## **PARC EOLIEN DU CHEMIN VERT**

**Commune : Coulours**

**Réponse à l'avis de la Mission Régionale d'Autorité  
Environnementale du 22 décembre 2020**

**9 février 2021**

**Carte n°1 : Tracé prévisionnel de la solution de raccordement**

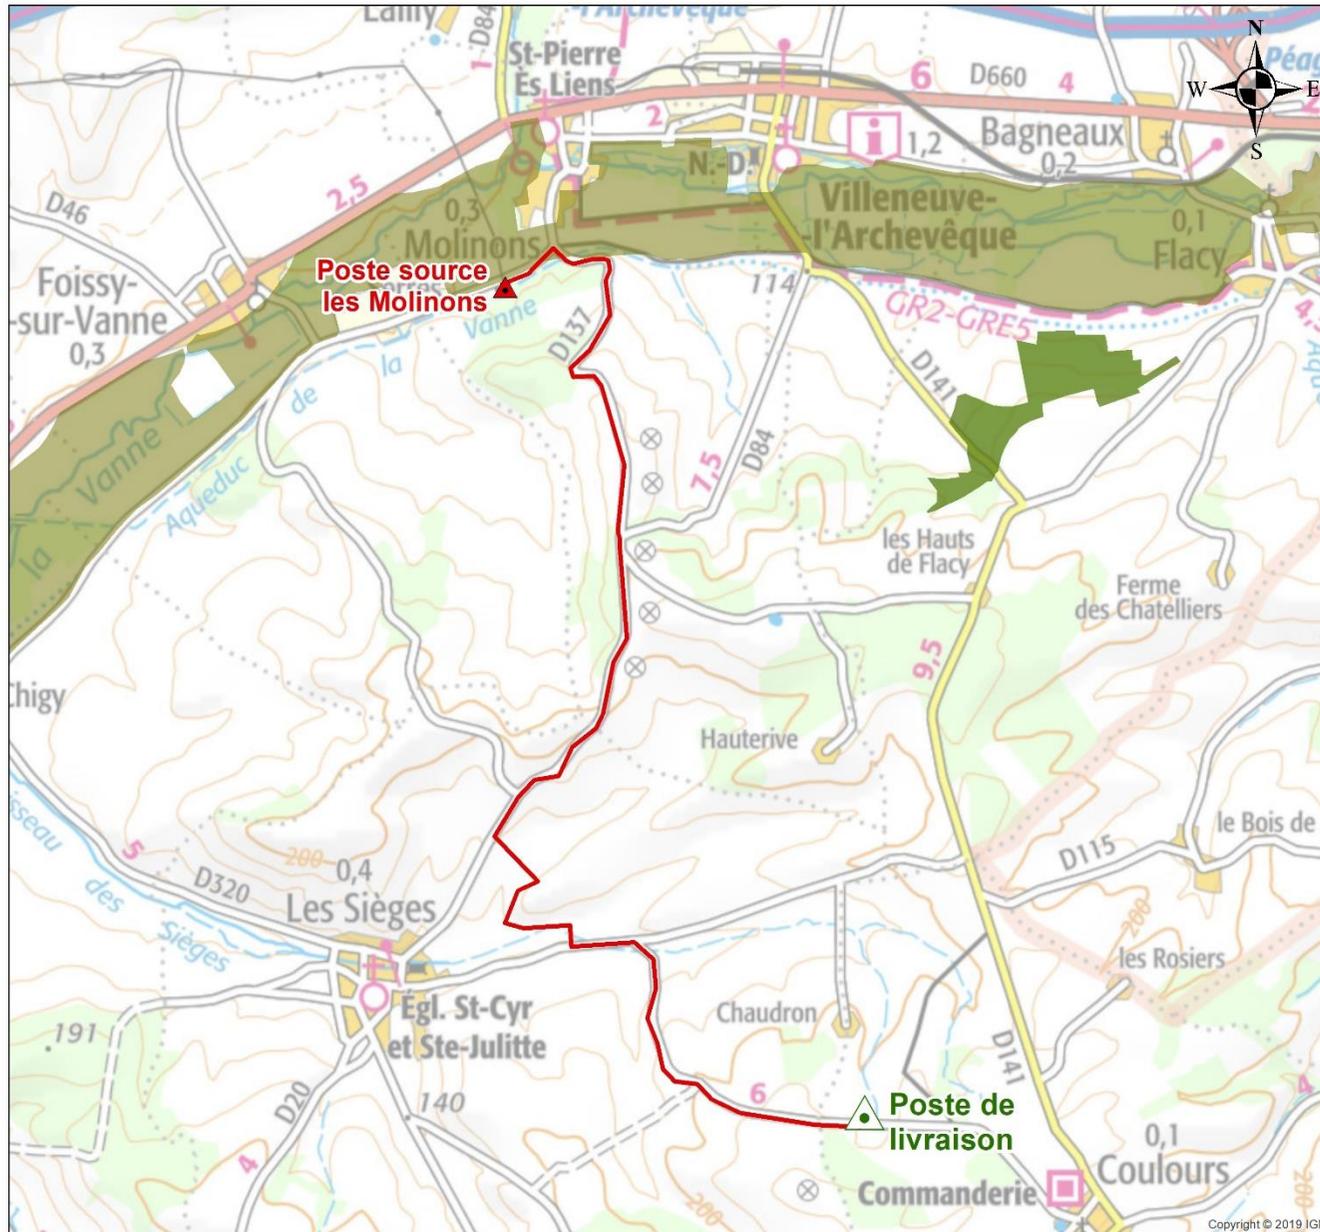
- 4) *La MRAe recommande d'apporter des compléments sur l'engagement du porteur de projet à s'assurer d'une analyse fine des impacts du raccordement externe sur l'environnement et de prévoir les mesures d'évitement, de réduction voire de compensation adéquates »*

Commentaire(s) du Maître d'Ouvrage : Le raccordement est réalisé sous maîtrise d'ouvrage (applications des dispositions de la loi n°85-704 du 12 juillet 1985, dite « MOP »). Après l'obtention de l'autorisation environnementale, une demande de raccordement au réseau public de transport d'électricité sera adressée au gestionnaire de ce réseau qui établira une Proposition Technique et Financière (PTF).

Si de nouvelles lignes électriques doivent être installées, elles seront enterrées par le gestionnaire de réseaux et suivront prioritairement la voirie existante. Elles feront l'objet d'autorisations d'occupation du domaine public.

La solution de raccordement proposée dans le dossier de demande d'autorisation environnementale n'est à ce jour pas définitive. Cependant, le poste source pressenti pour raccorder le projet éolien au réseau public de transport d'électricité est celui des Molinons, à environ 7 km au sud du projet.

Le tracé envisagé longera les routes départementales (D84 et D137) ou petites routes peu empruntées. Ci-dessous une carte le présentant ainsi que les zones d'intérêts écologiques identifiées dans le secteur. Le tracé prévisionnel ne traverse aucune zone sensible. Néanmoins, une attention particulière sera apportée au tronçon longeant la ZNIEFF de type 2 « VALLEE DE LA VANNE DE FLACY A MAILLOT ».

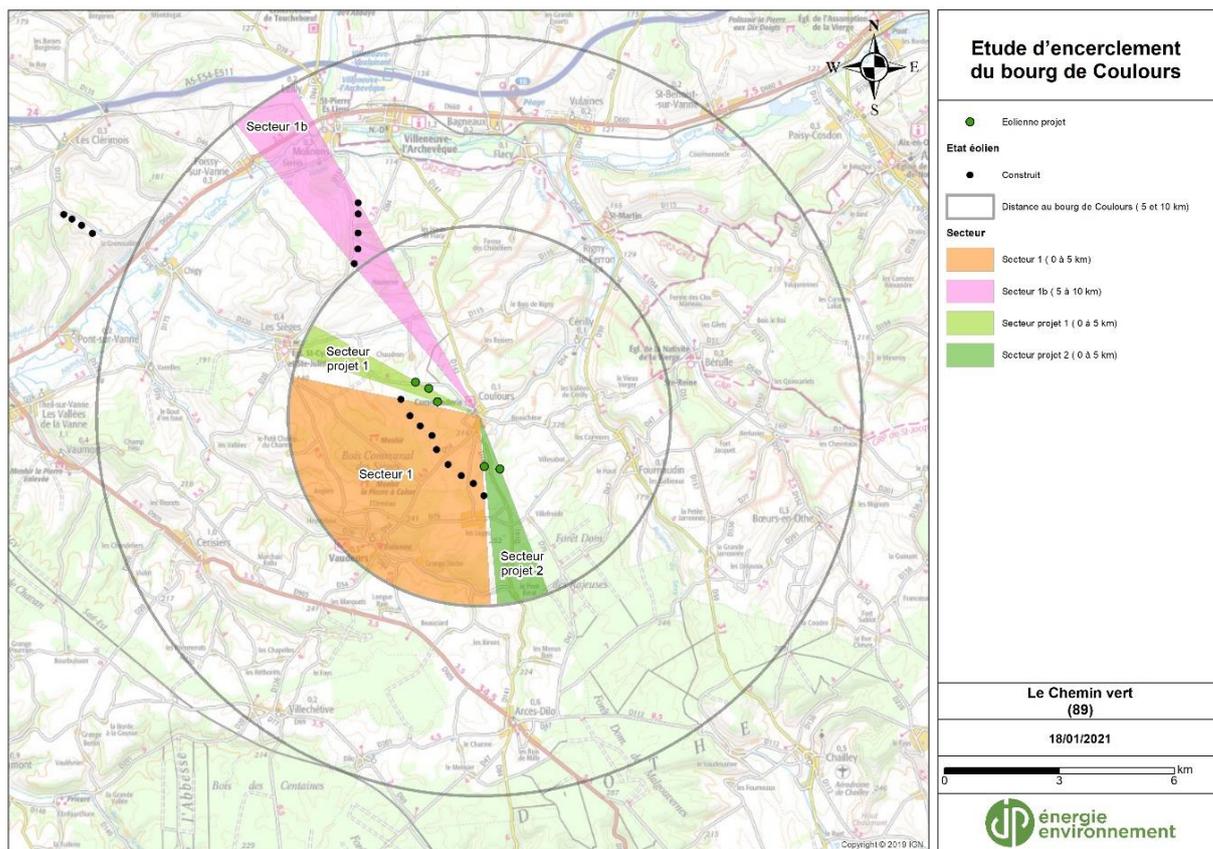
- 6) *La MRAe recommande d'approfondir l'analyse des effets cumulés sur le paysage visant à un effet total plus ramassé (ligne parallèle à la ligne existante, positionnement des éoliennes sur une même courbe de niveau et risque d'encercllement du village de Coulours).*

Dès lors, le choix des variantes, puis de l'implantation finale s'est porté sur une ligne parallèle au parc existant du Pays d'Othe, dans l'alignement des radiales du radar militaire de Romilly, à distance suffisamment proche des éoliennes en service et suffisamment éloignées des linéaires boisés.

La variante proposée de 8 éoliennes permettait de réaliser le « doublon » du parc de Pays d'Othe, dans sa parallèle, ce qui pouvait faciliter l'insertion du projet par « mimétisme ». Cependant, trois des éoliennes se rapprochaient significativement du bourg de Coulours qui est ici l'enjeu majeur, avec un risque d'écrasement visuel.

La variante à 6 éoliennes limitait cet effet, mais une des éoliennes (celle retirée pour l'implantation finale) se situait dans l'exact prolongement de la route principale de Coulours et engendrait ainsi un effet d'écrasement trop important.

Enfin, la variante finale limite les incidences paysagères sur le cadre de vie proche, tout en respectant les contraintes techniques exigeantes imposées par l'Armée de l'Air. Elle s'adapte de plus à la topographie du terrain, sans augmenter l'ouverture angulaire verticale.

Figure 2 : La place de l'éolien dans le mix français en 2019

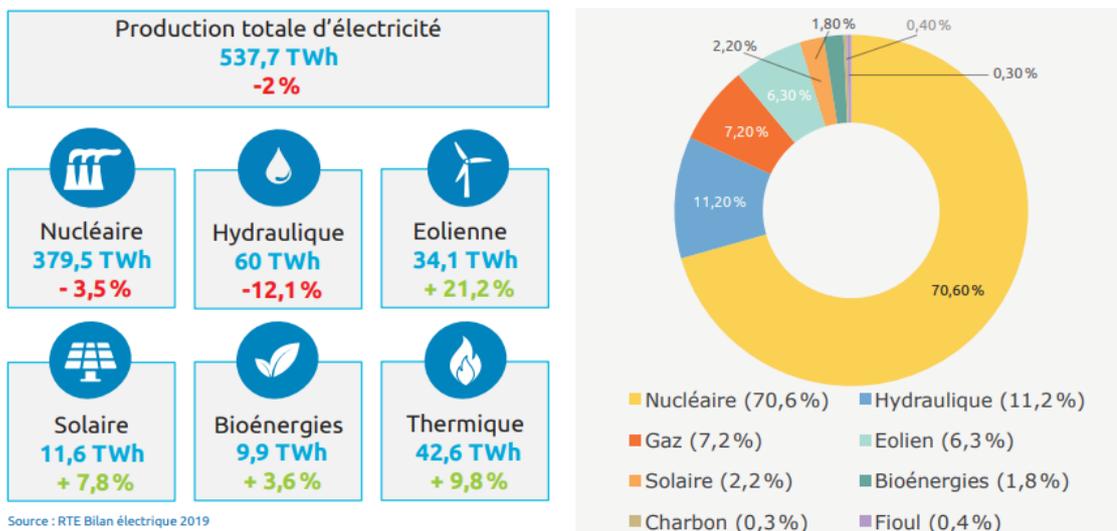
7) La MRAe recommande d'évoquer ou d'actualiser les éléments de contexte présentés dans l'étude d'impact sur la politique nationale et régionale de lutte contre le changement climatique concernant le Plan Climat de 2017, la loi Énergie Climat de 2019, la stratégie nationale bas carbone (SNBC) et le SRADDET de Bourgogne-Franche-Comté

Le préambule de l'étude d'impact, page 7, n'est pas à jour. Le graphique suivant peut remplacer l'existant :
